老日光 技術通告		編號	FS-IM-130606-3
主旨	CM105-880 電子板設計變更	取代	FS-IM-130606-2
備註		發文	溫義明 2013/11/7

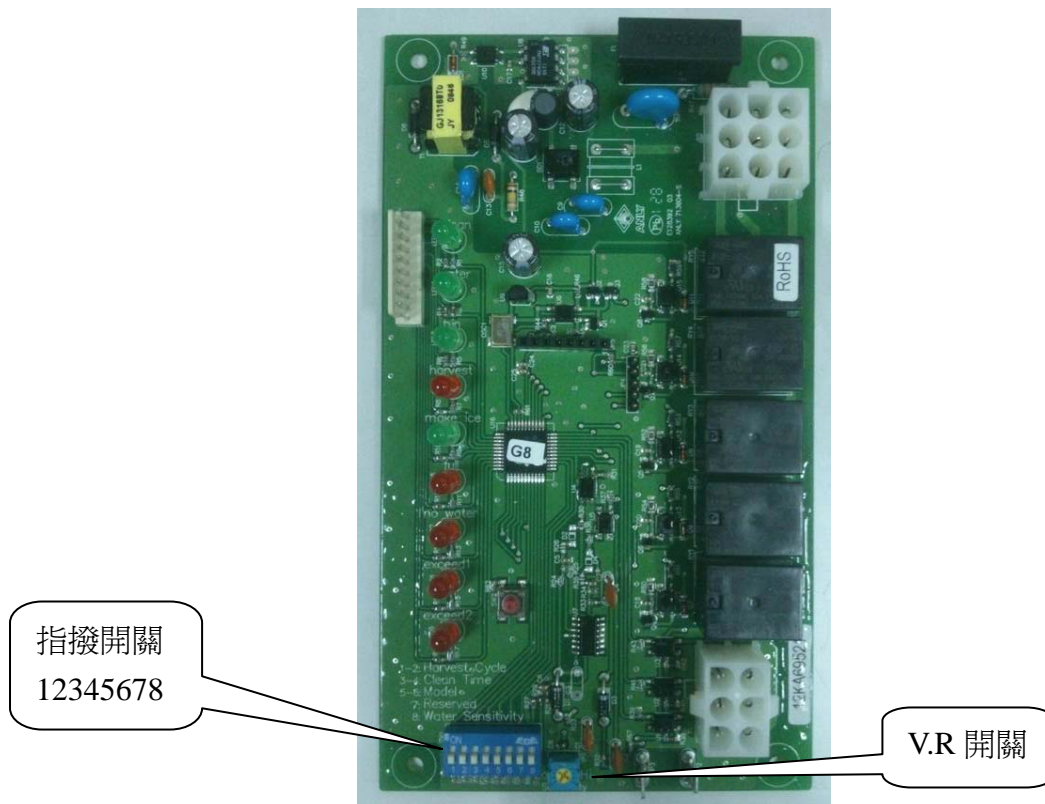
CM 製冰機 CM105~880 共 5 種機型原來需使用 3 片電子板，現更改為可共用一片電子板，新電子板料號 AOS-07 可適用 CM105/215/580/680/880(註)

1) 不可取代原 CM-105 料號 066-0208 的小塊電子板

2) 未來生產的 CM-105 將使用新款電子板，機號何時開始使用再發通告說明

料號：AOS-07，品名：電子板 CM105~880

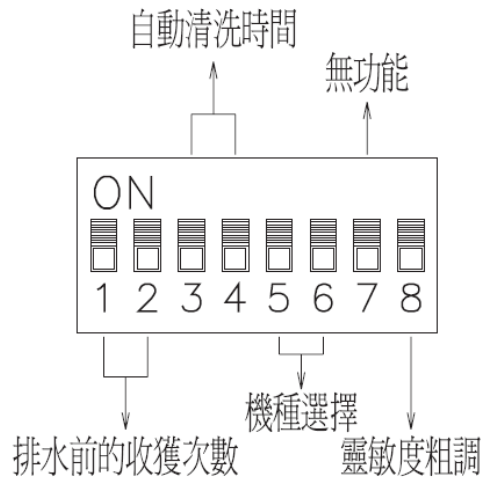
2. 新增功能

1) 5678 指撥開關：56 為使用機型的選擇，7 無功能，8 為冰板探針靈敏度的粗調

2) V.R 開關：冰板探針的微調

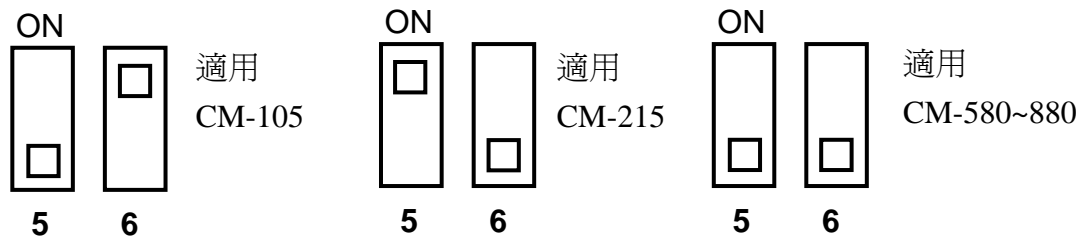
3) 指撥開關 56：機型的選擇

4) 指撥開關 8：冰板探針靈敏度粗調，
一般過濾水調整在低靈敏度，純水調整在高靈敏度

5) V.R 開關：冰板探針靈敏度微調，使用純水時請調整，超純水可能無法使用
